## BAB VI

### HASIL EVALUASI DESAIN

Setelah dilakukan evaluasi, terdapat beberapa poin yang perlu diperbaiki. Pada bab ini akan menjawab poin-poin tersebut.

*Gambar 6.1 Jarak Pandang penonton 1*

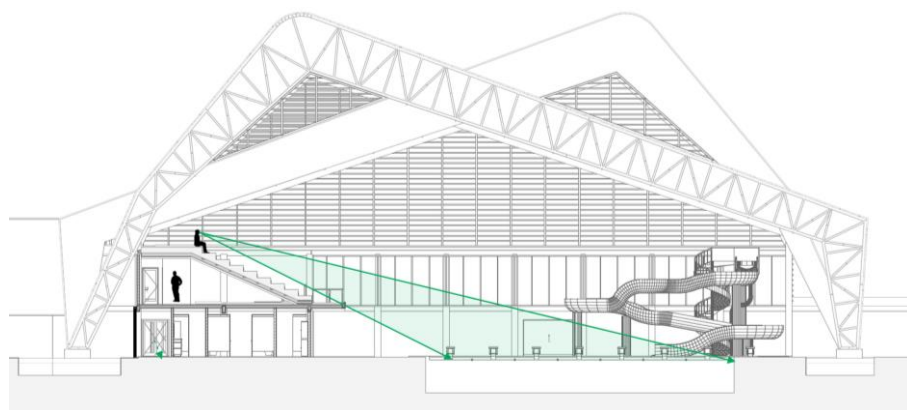
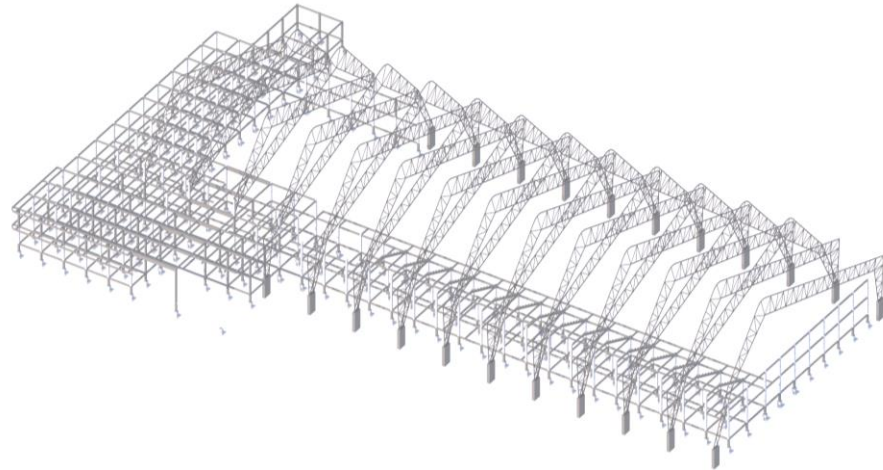
Untuk mengetahui kualitas jarak pandang penonton, dilakukan simulasi ulang. Setelah dilakukan simulasi ternyata penonton yang duduk di bangku paling atas tidak dapat melihat perenang paling Selatan (paling kiri pada gambar). Maka dari itu dilakukan penataan ulang. Yaitu dengan menurunkan ketinggian pada lantai satu dari 3,2 m menjadi 3 m. Lalu menggeser kolam renang ke arah Utara (kanan pada gambar) sejauh dua meter.

Setelah penataan ulang dilakukan simulasi lagi. Hasil simulasi setelah penataan menunjukkan bahwa penonton paling ujung sudah dapat melihat perenang paling Selatan (paling kiri pada gambar).

*Gambar 6.3 Struktur 1*

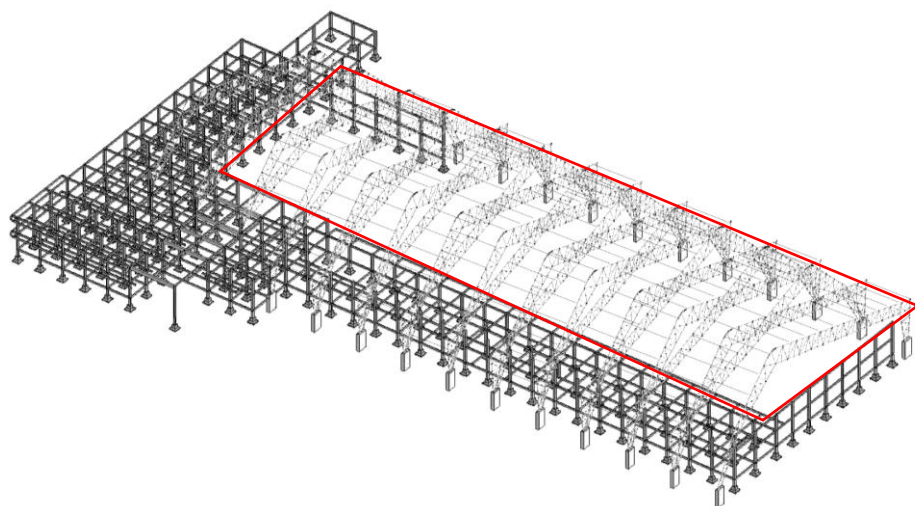
Skema sistem struktur yang ditunjukkan pada hasil rancangan tidak menunjukkan adanya bracing antar plane truss. Sehingga jika terjadi beban lateral, dikawatirkan bangunan atau struktur plane truss ini akan roboh. Setelah dilakukan evaluasi skema sistem struktur ditambahkan bracing. Sehingga jika terjadi beban lateral, bangunan akan tetap kokoh.

**Gambar 6. 5** Sudut Jatuh matahari 21 Desember

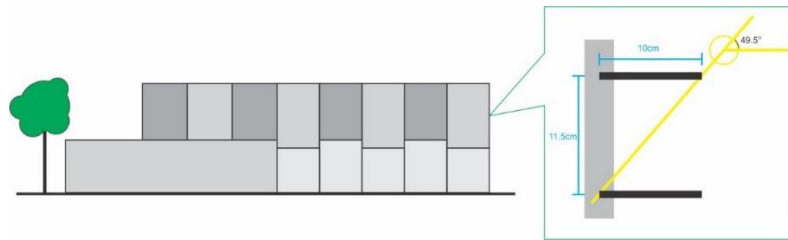
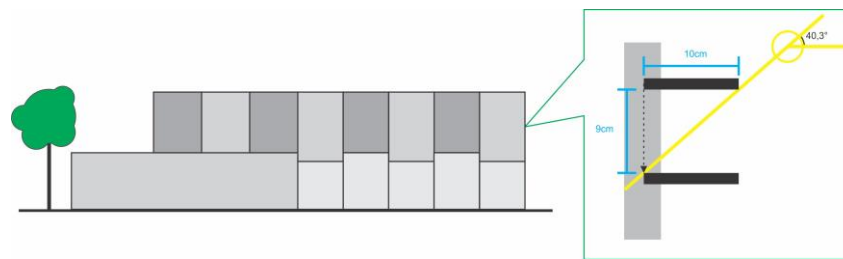
Pada penjelasan selubung sebelumnya digunakan sudut jatuh pada 21 Desember yaitu sebesar  $49,5^\circ$ . Dengan maksud agar cahaya matahari di atas jam 09.00 tidak masuk ke dalam bangunan. Karena matahari di atas jam 11.00 sampai jam 13.00 kurang baik untuk kesehatan. Ternyata jika digunakan sudut pada 21 Desember, akan memungkinkan pada bulan-bulan lain matahari masuk lebih dari jam 09.00 bahkan bisa lebih dari jam 11.00.

Maka dari itu sudut jatuh matahari diubah. Yang tadinya menggunakan 21 Desember sebesar  $49,5^\circ$  diubah dengan sudut jatuh terkecil pada 21 Juni sebesar  $40,3^\circ$ . Dengan ini, cahaya matahari di bulan-bulan lain tidak akan masuk lebih dari jam 09.00.
